Überbauungsordnung Fussballcampus Region Bern

Mitwirkungsbericht

Stand: 14.06.2025

Abbildung 2

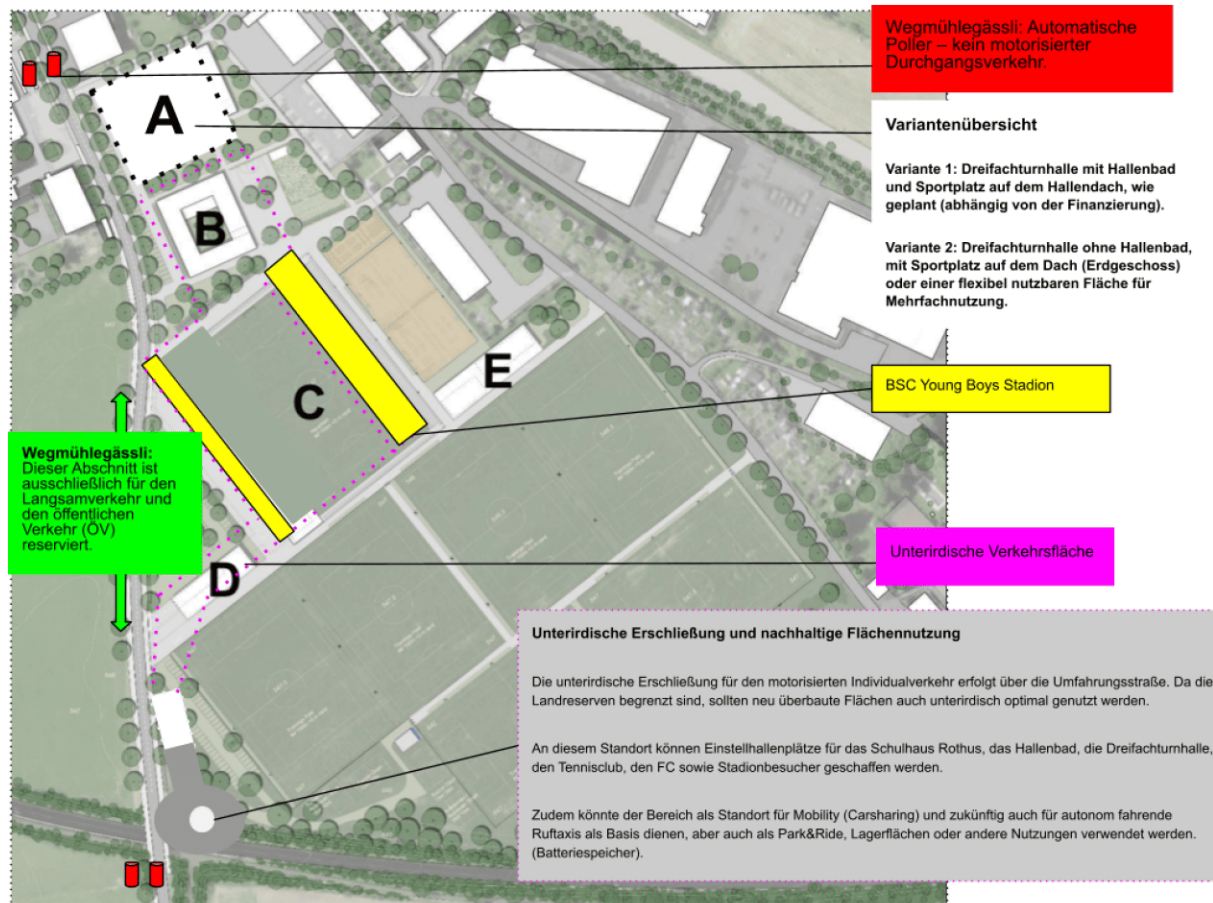
37	Ein Mitwirkender schlägt Ideen zur Art der Nutzung vor. S. Abbildung 2 in Kap. 0.
38, 41, 51, 55, 73, 76	Mitwirkende sind der Meinung, dass das Projekt schwerpunktmässig auf die Bedürfnisse des Fussballs ausgerichtet ist.
76	Für Sport und Freizeit braucht es ein koordiniertes Konzept. Kanton, Region und Bevölkerung brauchen eine Öffnung und Förderung aller Sportarten für beide/alle Geschlechter und je länger, desto mehr auch der älteren Bevölkerung. Das muss also eine langfristige und weitsichtige Sportförderung mit Hauptfokus Gesundheit und Prävention sein. Die Bestrebungen müssen sogar weiter gehen als "nur" Breitensport, nicht nur im Sport, sondern für das Grundbedürfnis Bewegung. Dabei werden auch Verkehrswege, insb. das Fusswegnetz zentral.
33	Ein Mitwirkender ist der Meinung, dass es keine hinreichenden öffentlichen Interessen an der Realisierung des Fussballcampus bestehen. Er weist darauf hin, dass der Fussballcampus primär im privaten Interesse des BSC Young Boys liegt. Er ist auch der Ansicht, dass Kapazitäten für Fussballvereine besser lokal abgedeckt werden sollten (z.B. um Immissionen zu verringern).

Abbildung 3

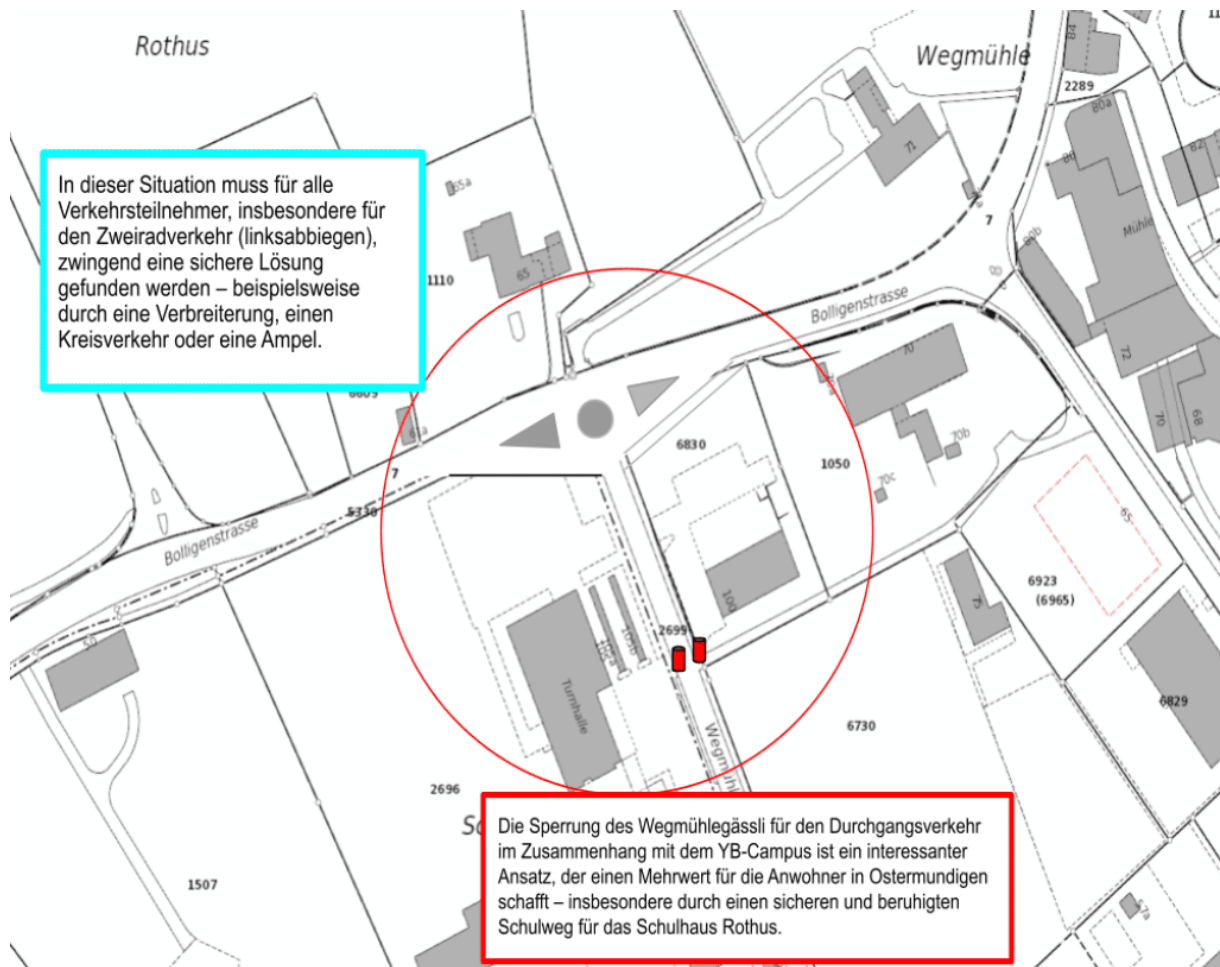
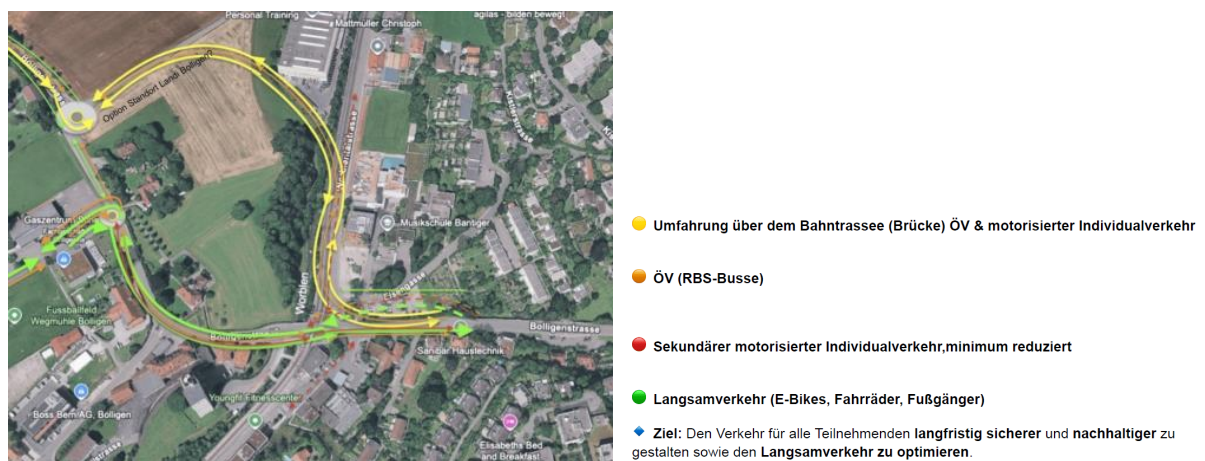
Nr.	Zusammenfassung der Eingabe
37	Ein Mitwirkender schlägt Ideen zum Verkehr vor. Er ist der Meinung, dass ein Verkehrskonzept von zentraler Bedeutung ist. S. Abbildung 3 und Abbildung 4 in Kap. 0.
39	Der ÖV (Bahn und Bus) muss bedarfsgerecht ausgebaut werden.
39	Mitwirkende erinnern daran, dass der Kanton Bern sich im Rahmen seiner Gesamtmobilitätsstrategie eine Erhöhung des Langsamverkehrsanteils zum Ziel setzt. Dabei soll auch ein Ausbau des Fuss- und Velowegs entlang der Worble bis nach Deisswil geprüft werden. Eine durchgehende sichere Verbindung, inklusive Abzweigungen und Inseln mit genügend Sicherheitsräumen, vom Campus zum OZE und zum Lutertalschulhaus, ist verbindlich vor der Abstimmung zu klären.
41	Festlegung des maximalen, durch den Fussballbetrieb (Spielfelder, Stadion, Infrastruktur) generierten MIV in der UeO. Gemäss Betriebskonzept sind das täglich 280 Fahrten an Wochentagen sowie 2'350 Fahrten an Samstagen und Sonntagen. Der Mitwirkende fordert ein Festlegung von griffigen Massnahmen bei Nichteinhaltung und Monitoring im Rahmen des Baugesuchs.

Abbildung 5

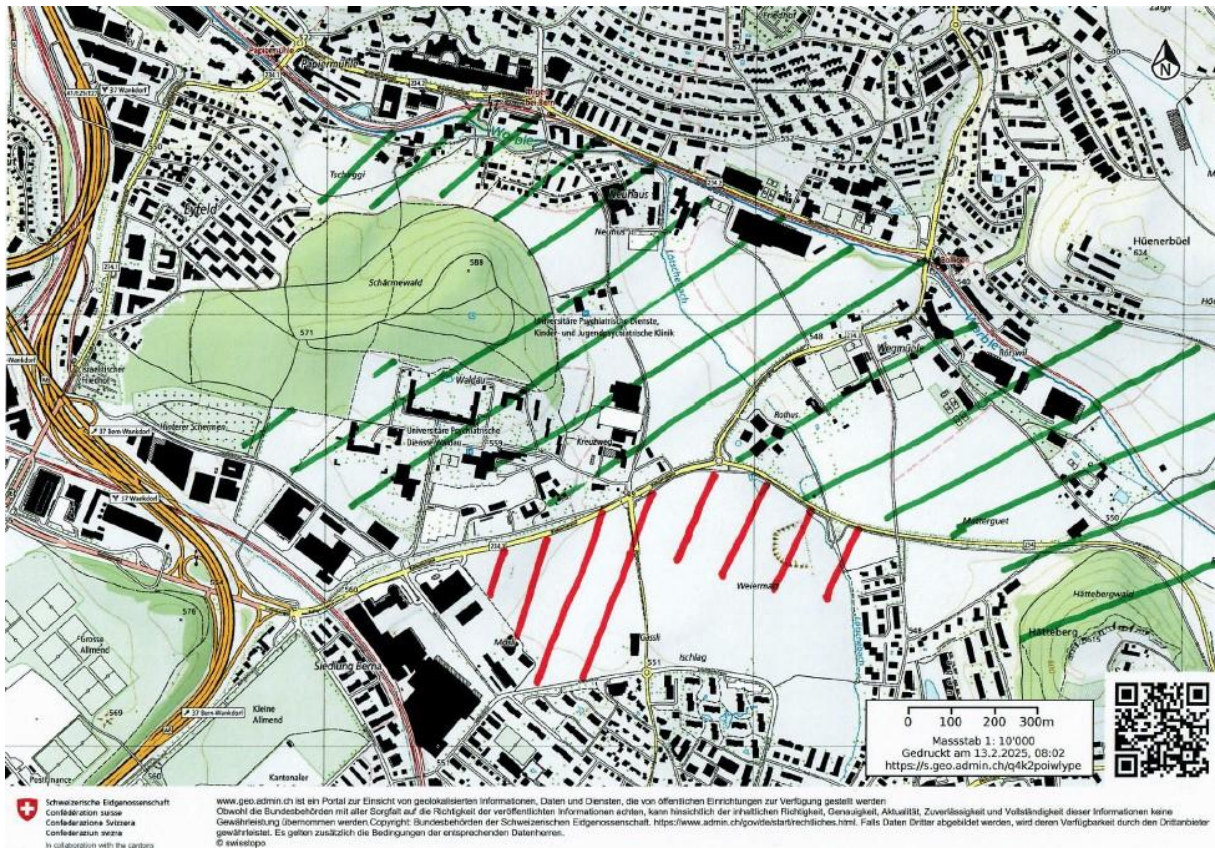
41	Mitwirkende schlagen einen anderen Ort für die 6 zusätzlichen Fussballfelder und das Stadion vor. S. Abbildung 5 in Kap. 0.
51	Eine Mitwirkende ist der Meinung, dass der Campus in der Nähe des Wankdorfstadions gebaut werden sollte.
87	Es sollte geprüft werden, ob alternative Flächen zur Verfügung stehen, die weniger sensible Gebiete betreffen und geringere Auswirkungen auf Natur, Umwelt und Wohnqualität haben.
41	Mitwirkende fordern, dass nur Fussballspiele im Stadion zugelassen sind. Sie möchten, dass die Konzerte und andere Veranstaltungen verboten werden.
41	Mitwirkende fordern eine Beschränkung der Betriebszeiten sämtliche Aussensportanlagen auf 21 Uhr an Wochentagen und an Samstagen sowie auf 19 Uhr an Sonntagen.
44	Die Stimmbevölkerung von Ostermundigen hat im vergangenen Jahr das Ja zum Projekt Schulhaus Rothus gegeben. Kann dies nicht verknüpft werden mit dem neuen Projekt des Campus? Z.B. die BEO welche die Schulräumlichkeiten mitbenutzen kann? Weiter soll eine Turnhalle entstehen auf dem Rothusgelände. Diese vergrössern oder das ein BEO Block hinstellen, dafür eine 3–4 Fach Turnhalle, damit Kosten optimiert werden können.

- Grün schraffiert: der Landschaftsgürtel, welcher den Schermenwald mit dem Hättenberg und dem Eingang zum Worblental zeigt.
- Rot schraffiert: Eine Anordnung der Spielfelder und des Stadions entlang der Bolligenstrasse ergäbe einen Immissionspuffer zwischen der stark emittierenden Strasse und künftigen Wohnbauten (Lärm, Luft, Auto-Scheinwerfer).

Abbildung 6 (Erläuterungen unter Abbildung 7)

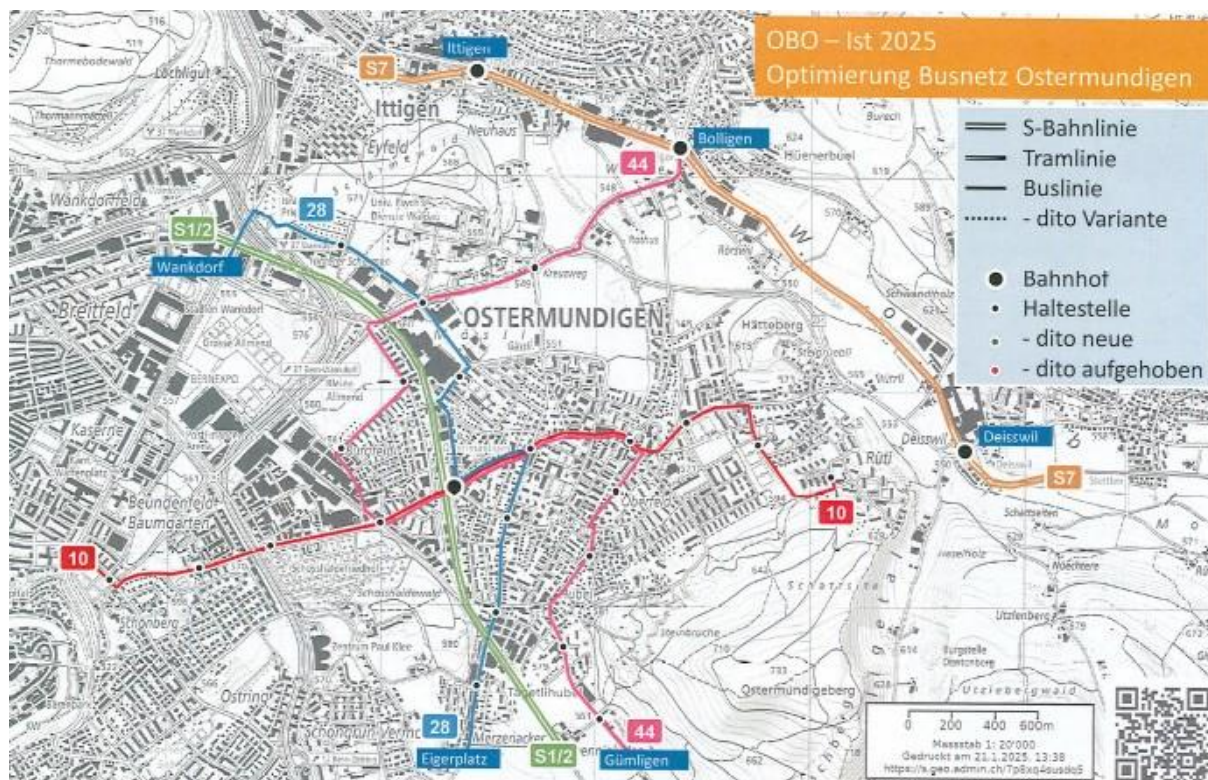
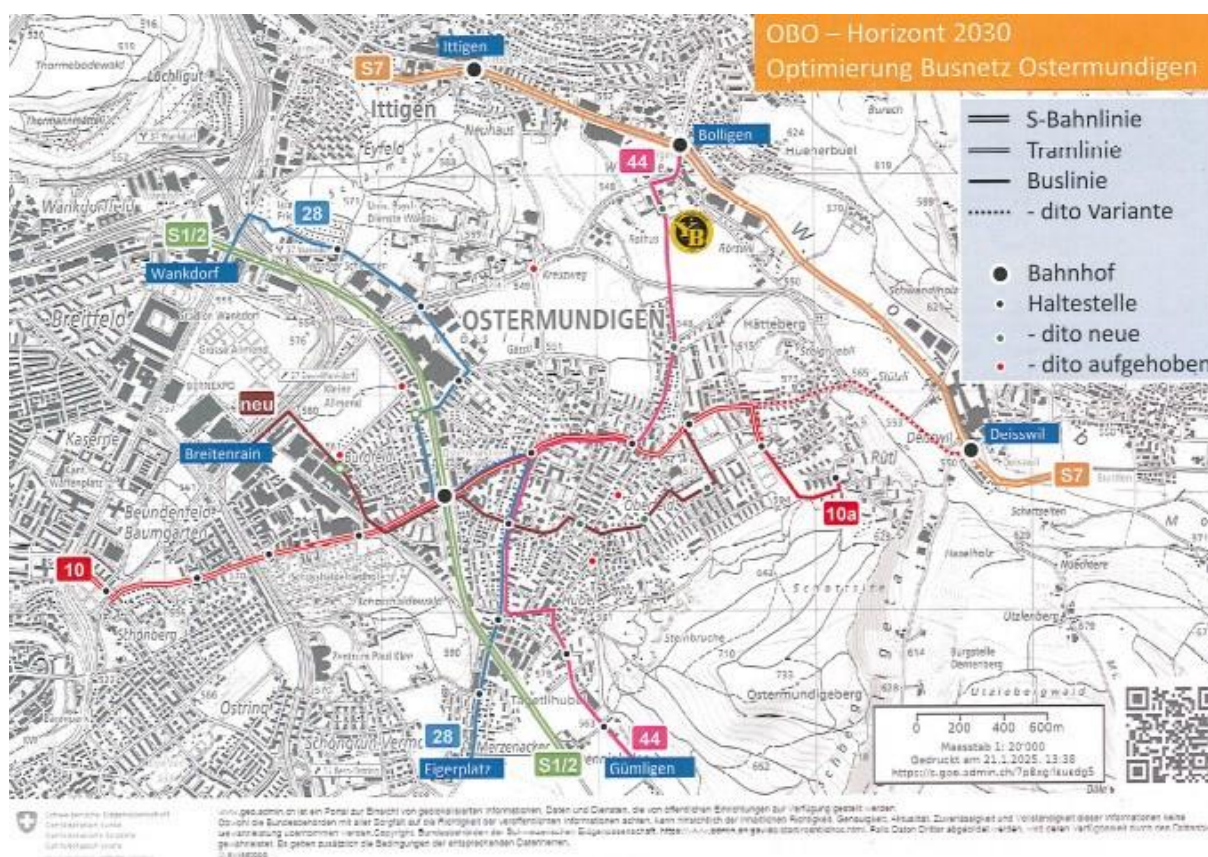
65	Ein Mitwirkender hat eine Optimierung der ÖV-Anbindung vorgeschlagen. S. Abbildung 6 und Abbildung 7 sowie Erläuterungen in Kap. 0
80, 92	Der Bericht macht Aussagen zu MIV und Fuss- und Veloverkehr, geht aber abgesehen vom S-Bahnhof kaum oder nicht auf die nähere ÖV-Erschliessung ein. Hier wäre zumindest eine zusätzliche Haltestelle vom Bus 44 auf der Bolligenstrasse zu diskutieren. Auch dies im Zusammenhang mit der Wiedereröffnung des Schulhauses Rothus.
14, 68	Mitwirkende sind der Meinung, dass die Anbindung an den öffentlichen Verkehr verstärkt und der Individualverkehr reduziert werden sollte. Eine Initiative wie Carpooling oder Anreize für Fahrgemeinschaften könnten dazu beitragen. z. B. reguläre Bus-Ringlinie Wegmühlegässli – Umfahrungsstrasse – Bernstrasse mit ausserordentlichem Fahrplan bei Veranstaltungen im Stadion oder in der Dreifachhalle.
13, 67	Ein Mitwirkender fordert, dass es genügend Fahrrad-Abstellmöglichkeiten gibt. Die Veloparkplätze müssen mehrheitlich überdeckt angeboten werden, auch für Lastenvelos und Velos mit Anhänger. Weiter könnte im Campus eine Velo-verleih-Station aufgebaut werden. Die Zu- und Wegfahrten der Velos müssen sicher und möglichst von MIV-Verkehr getrennt erfolgen. E-Bike Ladestation sollten geprüft werden. Auch bei den Clubhäusern für Tennis und FC Bolligen sind auch genügend (überdeckte) Veloparkplätze verbindlich vorzusehen.

Abbildung 15

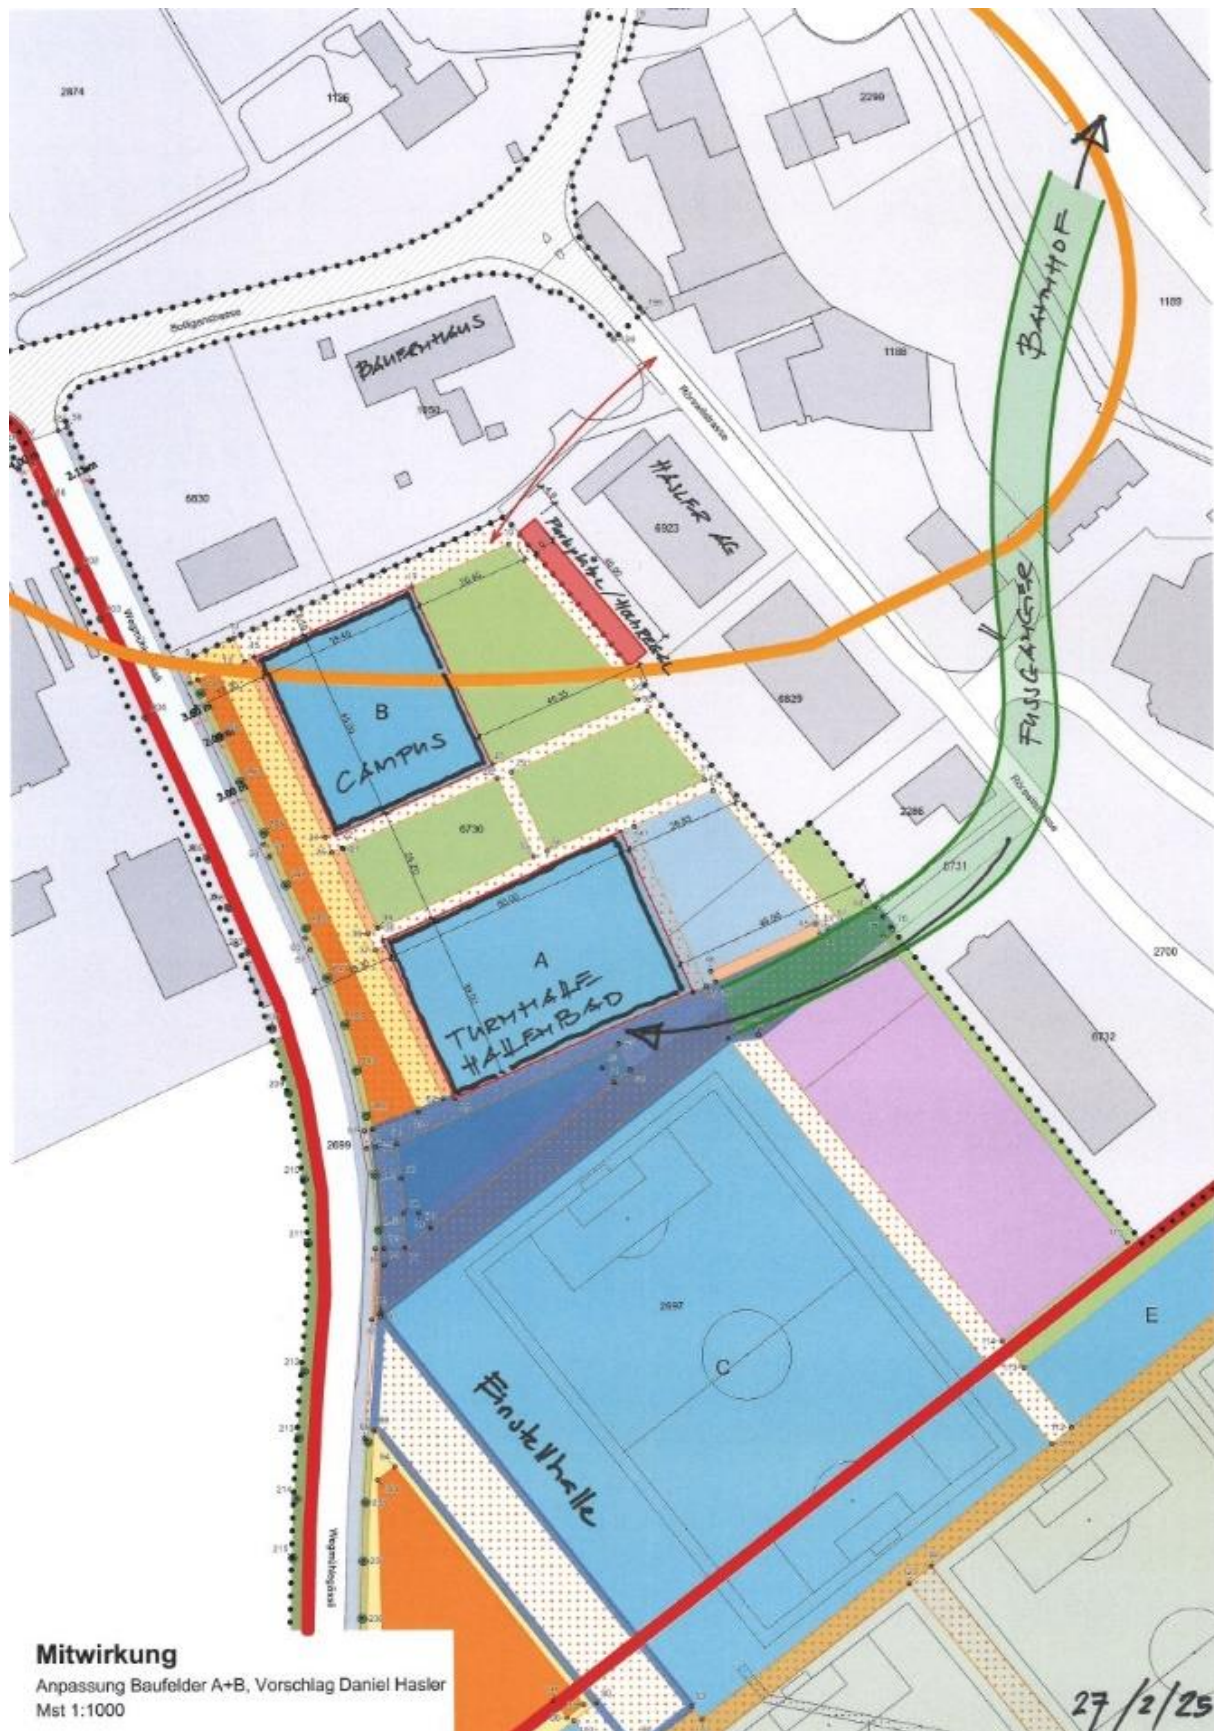
86	Es stellt sich die Frage, ob eine getauschte Anordnung des Turnhallengebäudes (Baufeld A) und des Campus (Baufeld B) sinnvoll und umsetzbar wäre. Dabei wäre zu prüfen, welche Auswirkungen ein solcher Tausch auf die funktionale Nutzung, die Verkehrserschliessung sowie die Integration in das bestehende städtebauliche Umfeld hätte. Insbesondere sollte untersucht werden, ob sich durch eine veränderte Positionierung Synergieeffekte oder Verbesserungen für den Betrieb und die Zugänglichkeit ergeben. Da die Fussgängererschliessung des Turnhallengebäudes und des Bahnhofes so direkter wären (grün markiert). Somit wird auch einer erhöhten Beanspruchung des Wegrechts (roter Pfeil) auf den Parzellen Nr. 1050 und 6923 entgegengewirkt. Gegebenenfalls sollte geprüft werden, ob dieses Wegrecht generell aufgehoben werden könnte. Zudem würde mit dem Tausch der Baufelder A + B das Ortsbildschutzgebiet (orange markiert) des Kantons Bern weniger tangiert. Weiter ist es sicherlich von Vorteil, wenn die Turnhalle bei S. Abbildung 15 in Kap. 0

86	Mitwirkende haben eine Bemerkung zum Durchgang für Fussgänger:innen zwischen Parzellen Nr. 1050 und 6923: sie möchten nicht alle Fussgänger und Fahrradfahrer auf dem Verbindungsweg zwischen ihren Parzellen haben. Die bestehende steil abfallende Ausfahrt auf die Rörswilstrasse wird sowohl von allen Wohnparteien des Bauernhauses sowie meinem Gerüstbaubetrieb benutzt. Zusätzlicher Fussgängerverkehr auf dieser schmalen Strasse ist gefährlich und sollte vermieden werden. Sie bitten um Prüfung, das Fussgängeraufkommen vom Bahnhof Bolligen her ausschliesslich von der Rörswilstrasse über die Parzelle Nr. 6731 zu führen. Mit einer Umplatzierung der Turnhalle nach Süden, würden der direkte Fussgänger-Weg vom Bahnhof Bolligen auf das Sportplatzgelände im dargestellten grünen Bereich die Frequenz auf ihrem Weg deutlich verringern. Je nachdem möchten sie anregen, den heutigen Fussgängerweg entlang der neuen Gerüsthalle komplett zu unterbinden. S. Abbildung 15 in Kap. 0
